女川原子力発電所2号炉
運転中の原子炉における
格納容器破損防止対策の有効性評価について

平成30年7月
東北電力株式会社

3. 審査会合での指摘事項に対する回答

図8 格納容器圧力の推移

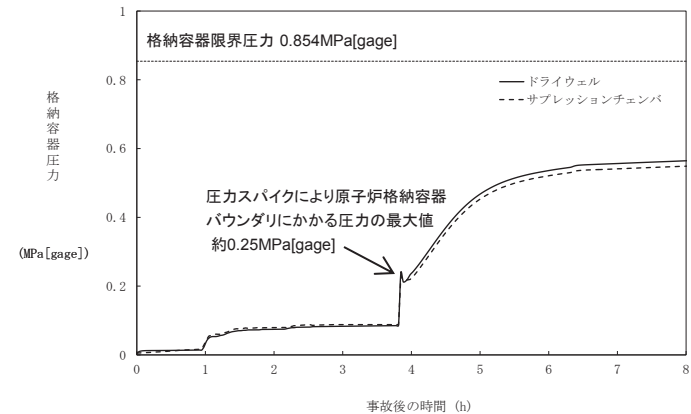
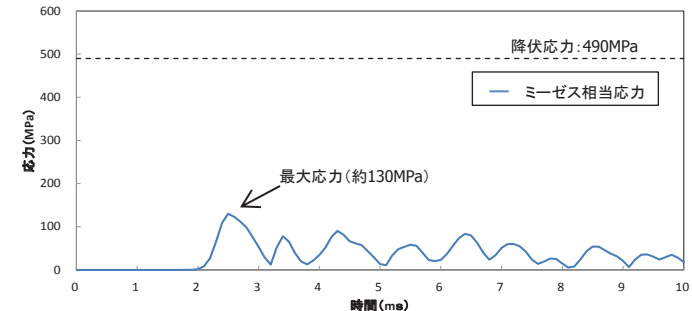
- ・ドライウェルの水位を考慮に入れて、格納容器スプレイの手順を説明すること。
- ・格納容器下部注水による水位の適切性については、FCIの議論の後、再度議論するので、準備しておくこと。

- 初期水張りの水位は、FCIの水蒸気爆発による格納容器への影響の観点では低い方が良く、MCCIによる格納容器への影響の観点では高い方が良い。
- 実機において水蒸気爆発が発生する可能性は極めて小さいと考えられるが、仮に水蒸気爆発が発生した場合の評価により格納容器の健全性を確認した上で、MCCI緩和のために初期水張りの水位を高く設定するという考えから女川2号炉においては、初期水張りとして格納容器下部水位約3.4mに必要な水量(約90m³)を注水する。

図11 コリウムシールド概要図

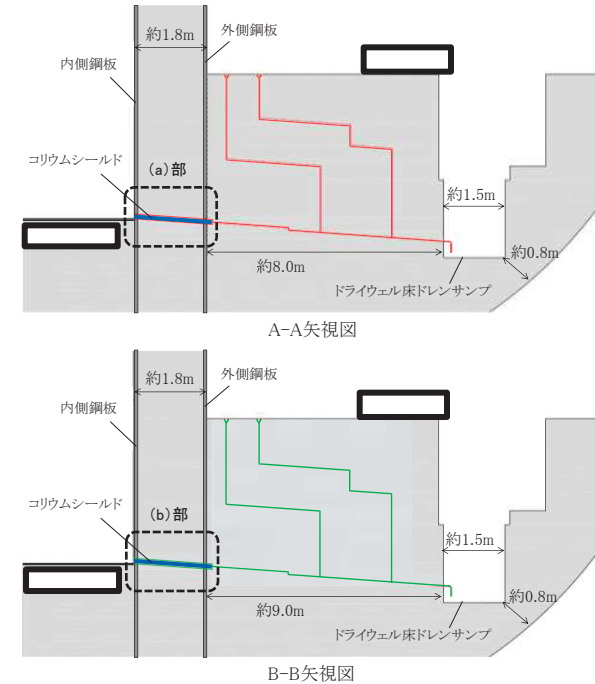
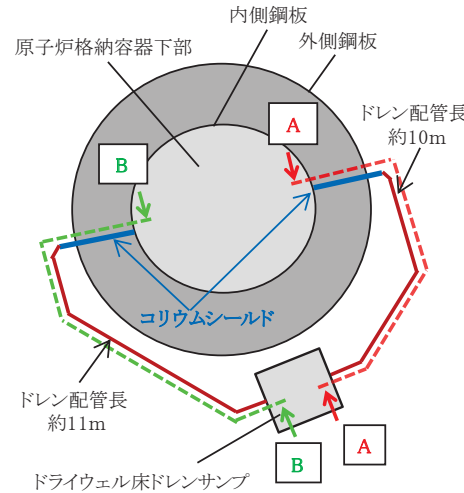
- ・MCCIについて、溶融炉心がドレン配管に流入しても配管内で固化することからコリウムシールドは自主設備と位置づけているが、ドレン配管内で溶融炉心が固化すると判断した科学的・技術的な根拠について試験結果等を基に提示すること。

- ▶ ドレン配管の閉塞評価にて、溶融炉心は配管内で止まるという評価結果であるが、更なる安全性向上のため、自主対策設備としてコリウムシールドを設置する。
- ▶ ドレンサンプへの溶融炉心の流入を防ぐために、格納容器下部からドレンサンプに通じるドレン配管内にコリウムシールドを設置し、実効的な流路を小さくすることで、冷却を促進し、溶融炉心を早期に固化・停止させる。

図13 格納容器下部注水に係わる計装設備

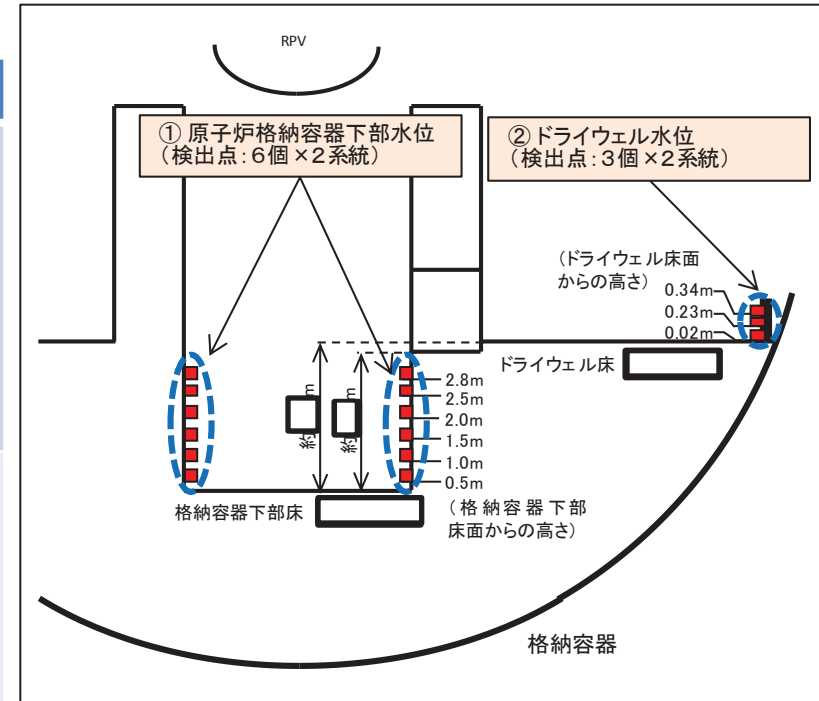
・ペDESTルへの注水が確実に行われていることの確認手段について説明すること。

- ・原子炉圧力容器(RPV)が破損に至る可能性がある場合、あらかじめ格納容器下部への初期水張りを実施する
- ・RPV破損後は格納容器下部への注水を実施し、格納容器下部に落下した溶融炉心の冠水冷却を行う
- ・格納容器下部注水操作時における注水状況の確認手段等を表9のとおり整備していることから、格納容器下部への注水が行われていることは確認可能である

注水タイミング	注水状況の確認手段等
RPV破損前の格納容器下部への初期水張り	<ul style="list-style-type: none"> ・原子炉格納容器下部注水流量指示が$100\text{m}^3/\text{h}$であることを確認 ・注水流量と注水時間の関係から積算注水量が約90m^3になったら注水を停止 ・注水継続中は原子炉格納容器下部水位(図13①)の位置表示が順次点灯することの確認により格納容器下部へ水張りされていることを確認
RPV破損後の格納容器下部への注水	<ul style="list-style-type: none"> ・原子炉格納容器下部注水流量指示が$35\text{m}^3/\text{h}$(崩壊熱除去に必要な注水流量)以上であることを確認 ・溶融炉心の冠水を維持するため、ドライウエル水位(図13②)をドライウエル床面から0.02mから0.23mの間で維持するよう格納容器下部への注水を実施* <p>※ ドライウエル水位が0.02mまで低下した場合に注水を開始、ドライウエル水位が0.23mまで上昇した場合に注水を停止</p>
